Handläggare
Erik Jondelius
08-508 261 14**Till**
Trafik- och renhållningsnämnden
2014-03-20

Utredning av bryggbad vid Kristinebergs och Hornsbergs Strand. Svar på remiss från kommunstyrelsen

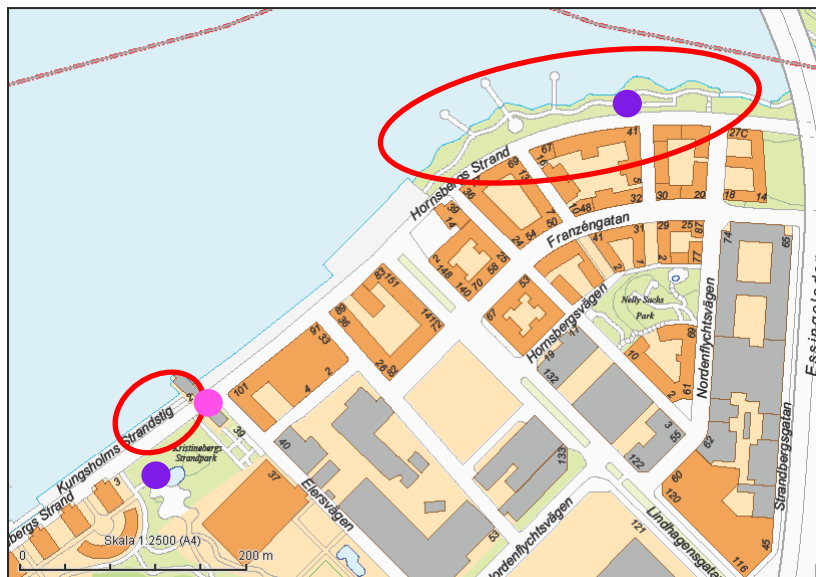
Längs vattenkanten mellan Elersvägen och Lindhagensgatan finns en sträcka med utskjutande träbryggor. Denna plats finner kontoret olämplig som badplats då bryggorna ligger högt ovan vattennivån och då kylvatten från en fabrik släpps ut inom området. Det bör utredas om det går att göra platsen mindre tillgänglig för bad. Exploateringskontoret undersöker möjligheterna att vid bryggorna anlägga en mindre småbåtshamn.

Den lilla elipsen ringar in Kungsholms strand, den stora elipsen visar Hornsbergs strand. Lila prickar visar duschar i området, rosa prick visar offentlig toalett.
